RELATÓRIO DE INSPEÇÃO

SISTEMA SEGURANÇA	SUBSISTEMA ITENS DE SEGURANÇA
ITEM INSPECIONADO MANGUEIRA HIDRANTE	DATA E HORA DA INSPEÇÃO 21/01/2025
CONDOMÍNIO/LOCALIZAÇÃO CÂMARA MUNICIPAL DA ESTÂNCIA TURÍSTICA DE SÃO ROQUE

- Modelo da forma de instalação dos equipamentos

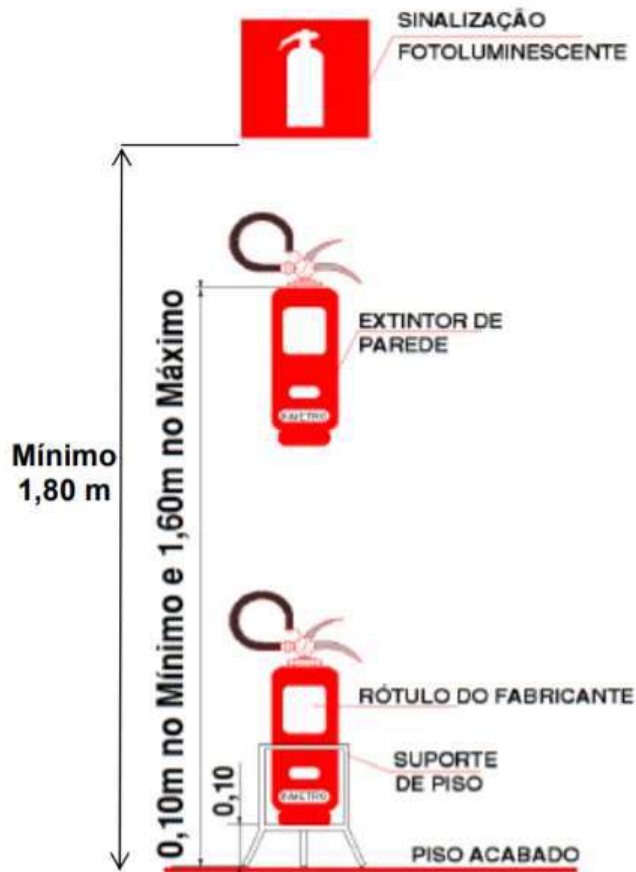
ITENS A SEREM INSTALADOS:

Devido ao novo traçado da tubulação sera necessario a compra e instalação dos seguintes itens:

- 42,10m Tudo em Aço Galvanizado, 2.1/2"
- 12 Curvas 90° de Aço Galvanizado, 2.1/2"
- 01 Bomba de Incendio, 10CV, 2.1/2"

OBS: O Caminhamento da tubulação de alimentação dos hidrantes devera ser instalado de acordo com o isometrico em planta.
